调整前彩色总平面

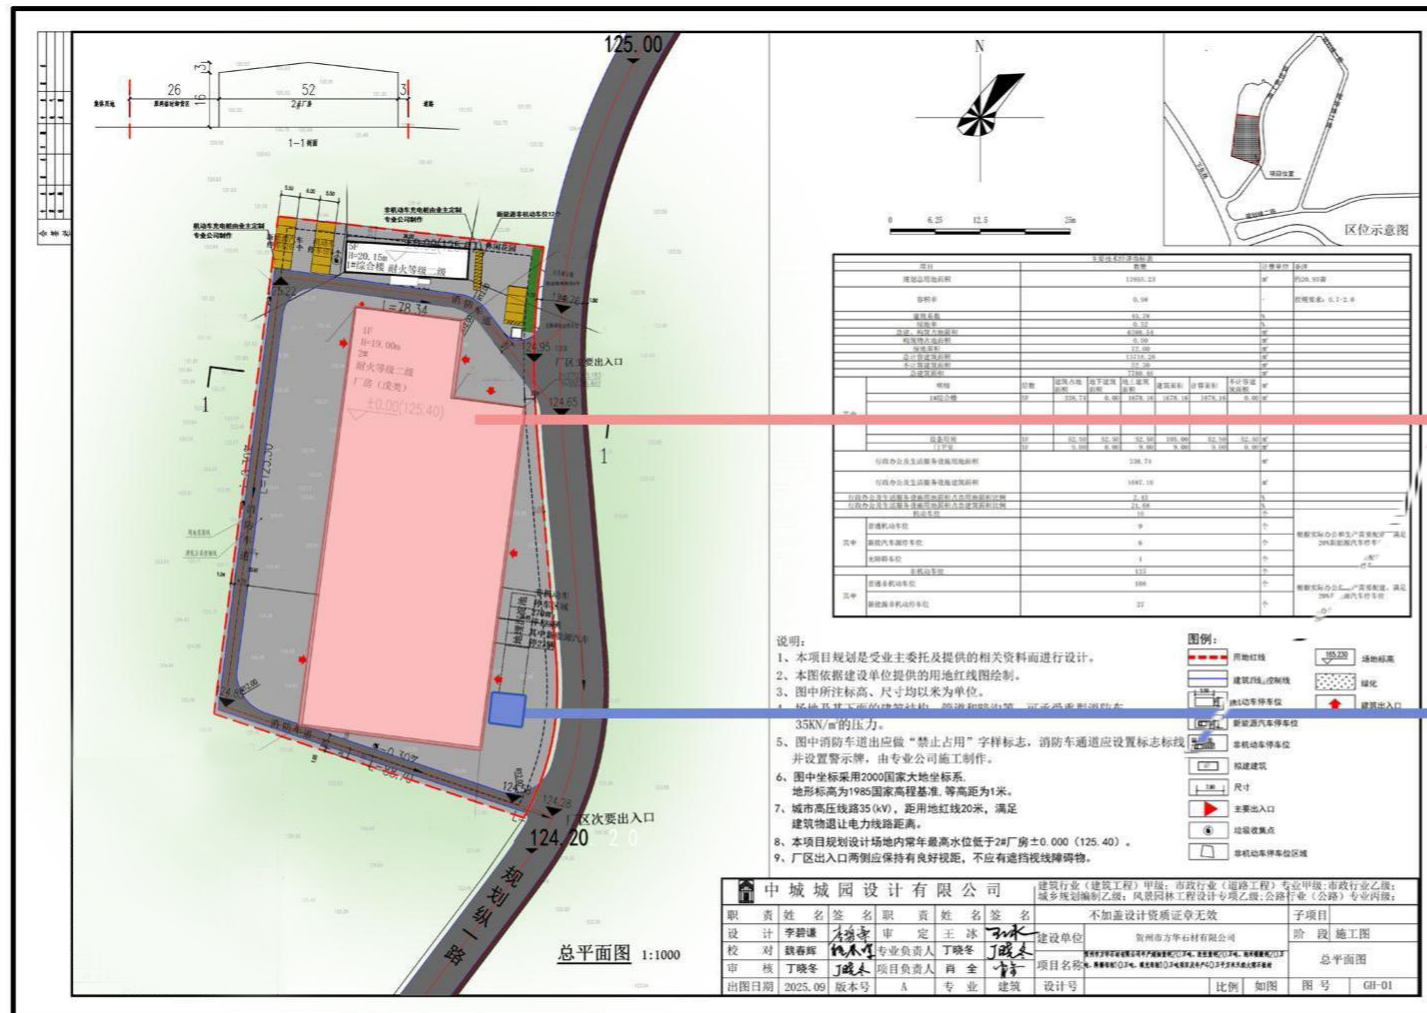
2# 厂房由 3 层调整为 1 层，建筑高度由 28.6 米调整为 19.00 米，占地面积由 7524 m²调整为 5988.3 m²，建筑面积由 19527.48 m²调整为 5988.30 m²，计容建筑面积由 33028.86 m²调整为 11976.60 m²

增加一个设备用房，占地面积 52.50 m²，建筑面积 105 m²，计容建筑面积 52.50 m²，不计容建筑面积 52.50 m²
